# Syndicat intercommunal pour la gestion du bassin versant de l'Oise

## Restauration de l'ancienne Sambre au Nouvion en Thiérache

Compte rendu n° 10

Réunion du 26/10 et 02/11/2016

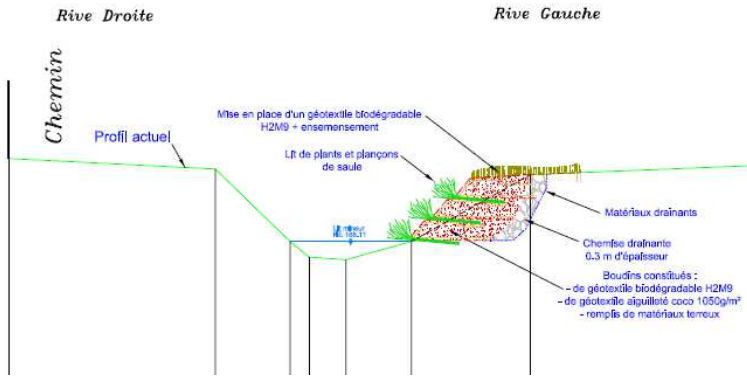
MOE	<p>Au niveau du profil n°4, coté rive gauche le long de la maison il était prévu 4 boudins ensemencé et planté d'hélophytes. Sur cette portion il a été décidé de réaliser un enrochement au pied de la maison n°18 de la rue du rejet suivant le croquis ci-dessous.</p>	Suivant avancement des travaux	IDV AMO

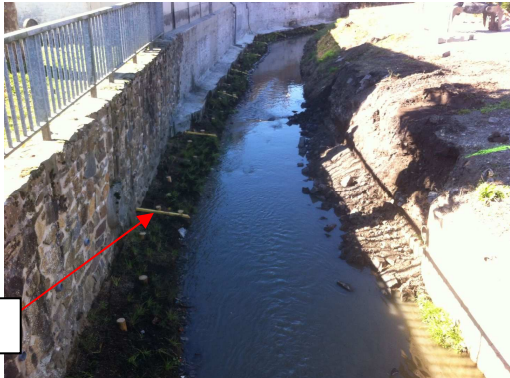
MOE	<p>Aux endroits où le recul est restreint et où il est prévu des boudins en aménagements (ex schéma ci-dessous), l'entreprise pourra réaliser les boudins avec une pente plus verticale. Elle pourra aussi empiéter davantage sur le cours d'eau s'il est possible d'avoir plus de recul sur la berge d'en face.</p> 	Suivant avancement des travaux	IDV
